ÓRGANO DE CONTROL INSTITUCIONAL
HOSPITAL NACIONAL HIPÓLITO UNANUE

INFORME DE CONTROL ESPECÍFICO
Nº 003-2026-2-3914-SCE

"SERVICIO DE MANTENIMIENTO DE INFRAESTRUCTURA PARA EL AMBIENTE DE RESONADOR MAGNÉTICO DE LA UPSS DIAGNÓSTICO POR IMÁGENES DEL HNHU – R.M N° 218-2023/MINSA (PLAN DE MANTENIMIENTO DE INFRAESTRUCTURA Y EQUIPOS BIOMÉDICOS DE LOS SERVICIOS ONCOLÓGICOS - LEY NACIONAL DEL CÁNCER N° 31336)"

Imagen n.° 7: Ubicación de punto de salida para alumbrado y pantalla led hermético

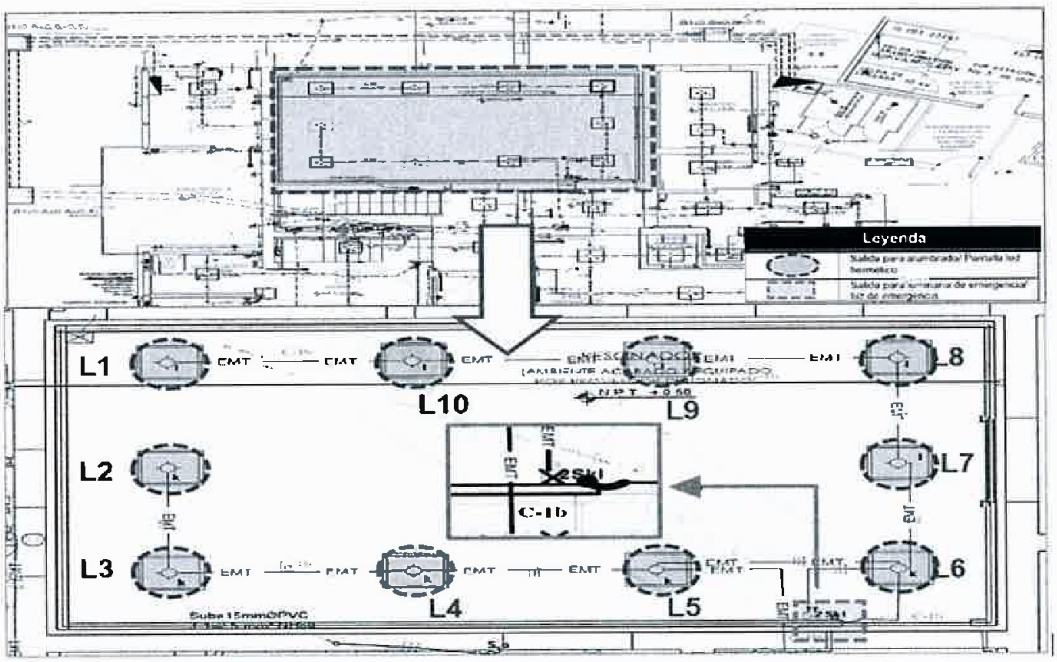
En el literal **E. Planos** del numeral 28 de los términos de referencia **(Apéndice n.° 6)**, se estableció en la lámina IE-03 (Instalaciones eléctricas de alimentadores, alumbrados en área de resonador 1er piso), que el ambiente denominado "Resonador", ubicado en el primer piso, debió contar con diez (10) puntos de salida para alumbrado, un (1) punto de salida para luminaria de emergencia, (10) pantallas led hermético 48w, 6500k, 6900 lúmenes (luminaria) y una (1) Luminaria de emergencia tipo URA-21 de Legrant con lámparas led de 4x6w 350 Lúmenes con Bateria n1-mh 2 horas , conforme se muestra en imagen n.° 7:

Fotografías n.°s 29 y 30: Vista del ambiente resonador magnético

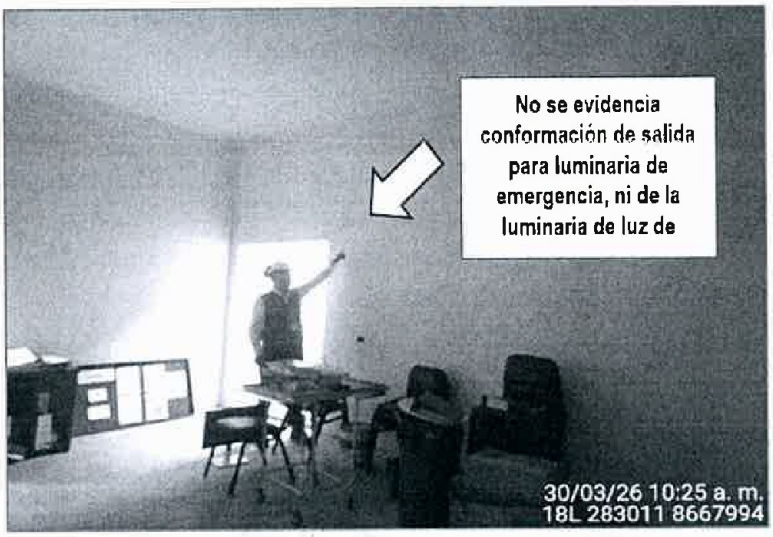
En ese sentido, la Comisión de Control efectuó la inspección física al ambiente denominado **'Resonador'**, ubicado en el primer piso; constatándose que **no se ejecutaron** las siguientes prestaciones: diez (10) puntos de salida para alumbrado, diez (10) pantallas LED herméticas de 48W 6500K, una (1) salida para luminaria de emergencia y una (1) luminaria de emergencia tipo URA-21 de Legrant (con lámparas LED de 4x6W, 350 lúmenes y batería n1-mh 2 horas). Dichas omisiones quedaron registradas en el **Acta de Visita n.° 001-2026-OCI-HNHU/SCE (Apéndice n.° 32)**, tal como se detalla a continuación:

De acuerdo con lo pactado en el "**Acta de Reunión**" del 6 de diciembre de 2023 (registrada erróneamente como 202) **(Apéndice n.° 26)**, y según lo evidenciado en la inspección física por la Comisión de Control, correspondía que el **área usuaria** comunicara dicho acuerdo al órgano competente de la Entidad, a fin de formalizar la reducción de las cantidades respecto a las actividades 05.01.01, 05.01.02, 05.05.01 y 05.05.03 mediante el documento sustentatorio correspondiente. No obstante, dicha modificación no fue formalizada ni autorizada, omitiéndose el ajuste del monto contractual en función de los precios unitarios establecidos en la cláusula tercera del contrato, conforme se detalla a continuación:

Imagen n.° 8 y 9: Salida para Tomacorriente del ambiente de Resonador

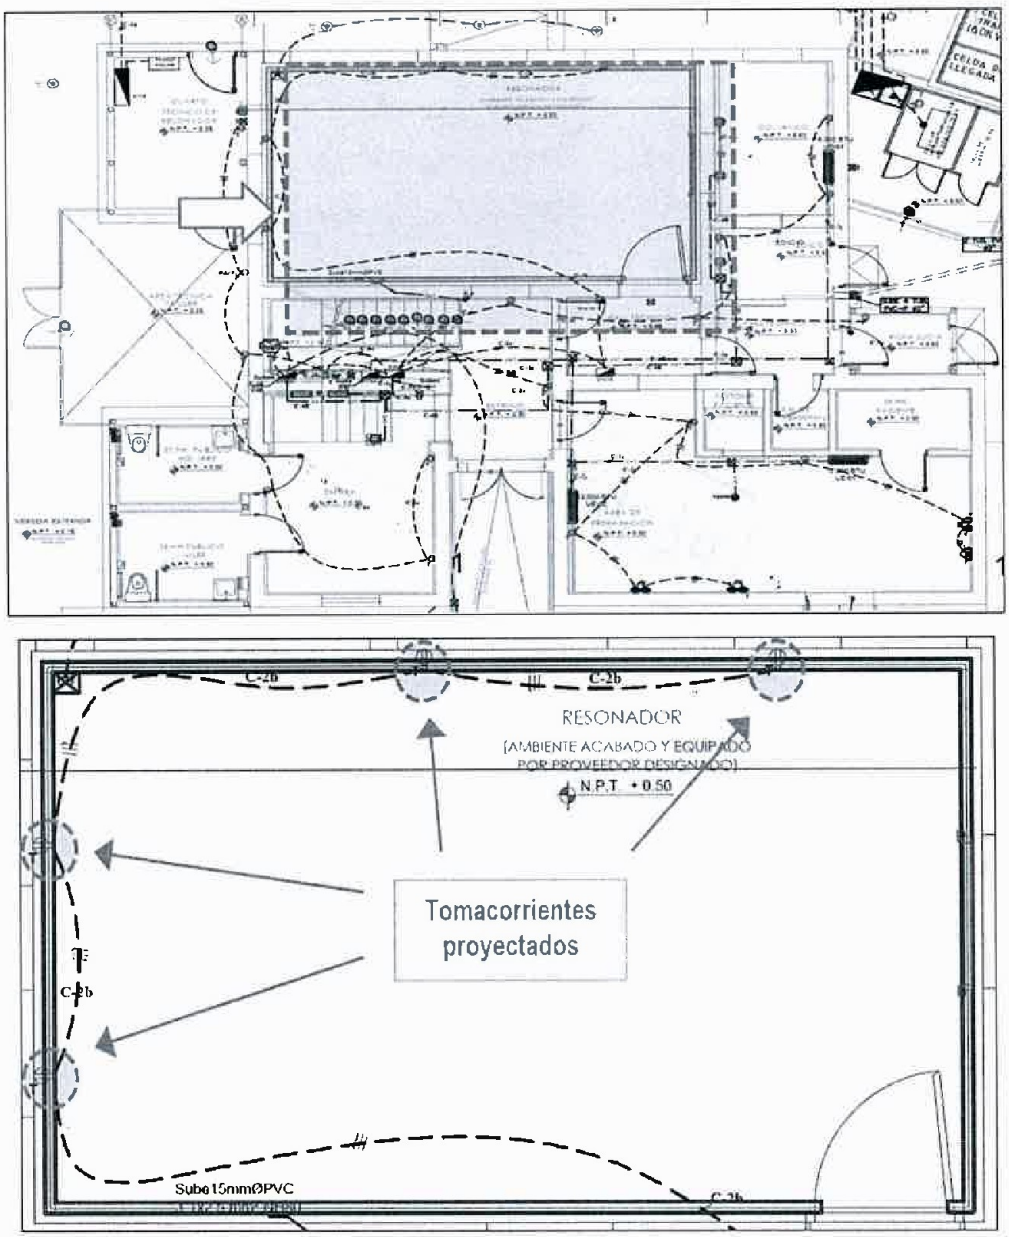
En el literal **E. Planos** del numeral 28 de los términos de referencia **(Apéndice n.° 6)**, se estableció en la lámina IE-03 (Instalaciones eléctricas de alimentadores, tomacorrientes normales y estabilizados en área de resonador 1er piso), que el ambiente denominado "Resonador", ubicado en el primer piso, debía contar con cuatro (4) puntos de salida para tomacorrientes, conforme se muestra en imagen n.° 6:

Fotografía n.° 32: Ubicación de los tomacorrientes en el ambiente Resonador

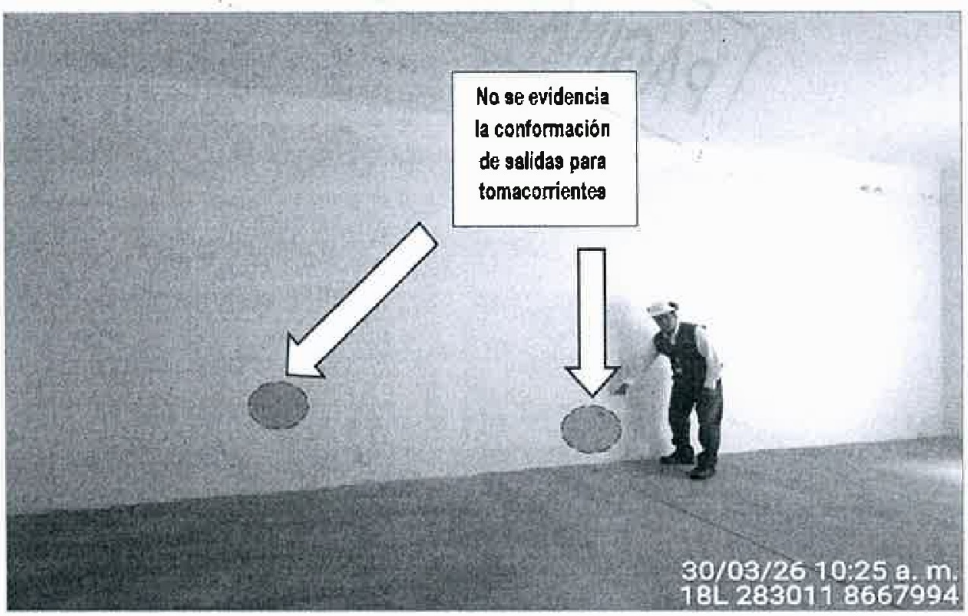
En ese sentido, la Comisión de Control efectuó la inspección física al ambiente **"Resonador"**, ubicado en el primer piso; constatándose que **no se ejecutaron** cuatro (4) puntos de salida para tomacorrientes. Dicha situación quedó registrada en el **Acta de Visita n.° 001-2026-OCI-HNHU/SCE (Apéndice n.° 32)**, tal como se muestra a continuación:

competente de la Entidad, a fin de formalizar la reducción de las cantidades respecto la actividad **05.01.03** mediante el documento sustentatorio correspondiente. No obstante, dicha modificación no fue formalizada ni autorizada, omitiéndose el ajuste del monto contractual en función de los precios unitarios establecidos en la cláusula tercera del contrato, conforme se detalla a continuación:
